AGO-Kurzstellungnahme zum BGE-Bericht

„Hydrogeologische Risiken bei Auffahrung und Betrieb des geplanten Rückholungsbergwerks östlich der Schachtanlage Asse II“; BGE (Stand: 29.10.2018).

Arbeitsgruppe Optionen – Rückholung (AGO)

Abgestimmte Fassung vom 16.12.2019

Abbildung 1 – Ergebnisse der TEM-Sondierungen. Aus COLENCO (2006).

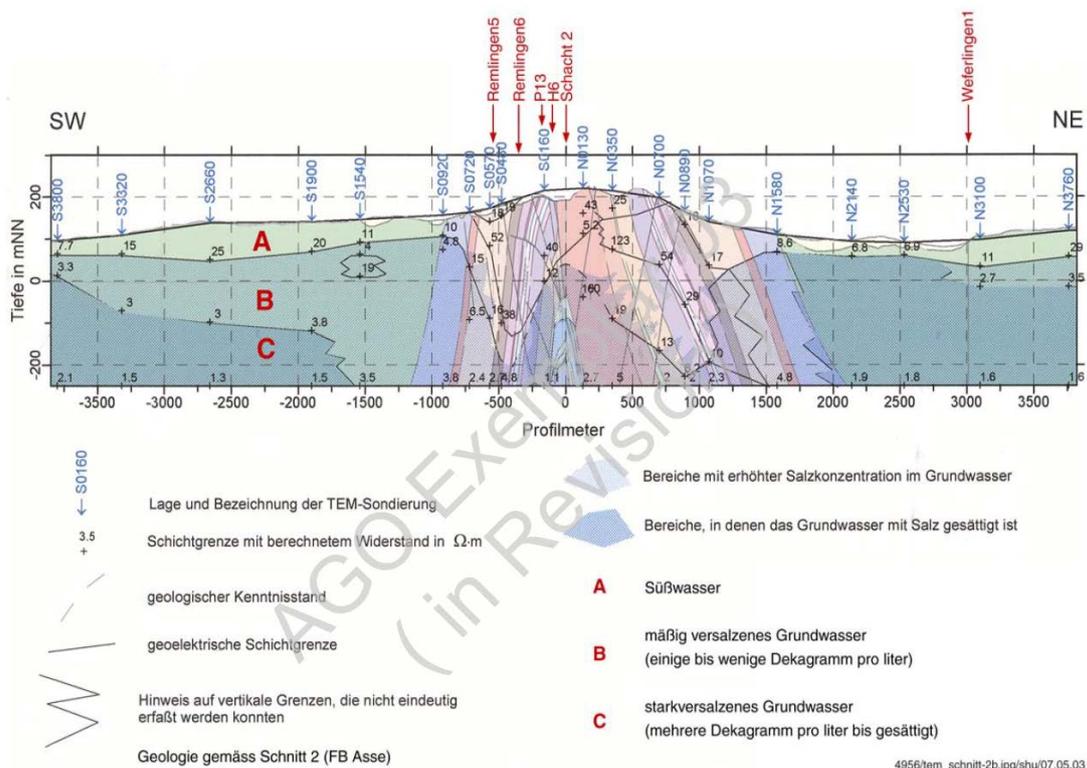
Auch diese Aussagen sind ohne Bezug zu bekannten Fakten und einschlägigen Berichten. Die Salzwasserführung im Asse-Gebiet wurde beispielsweise in COLENCO (2006) ausführlich auf Grundlage bekannter Fakten betrachtet (siehe Abbildung 1).

Demnach bestehen in der Tiefe ausgedehnte Vorkommen gesättigter Salzwässer, insbesondere in den Randmulden, während im Bereich des Asse-Höhenzugs eine relative Aussüßung durch neugebildetes Grundwasser zu verzeichnen ist. Im Hutbereich und speziell

am Salzkontakt ist jedoch mit der Bildung gesättigter Subrosionslösungen zu rechnen. Aufgrund der „Vorsättigung“ der salinen Grundwässer und dem Überangebot von Steinsalz am Salzspiegel kann die AGO nicht nachvollziehen, weshalb die NaCl-Sättigung in den Zutrittslösungen nicht aufrecht erhaltbar sein sollte.
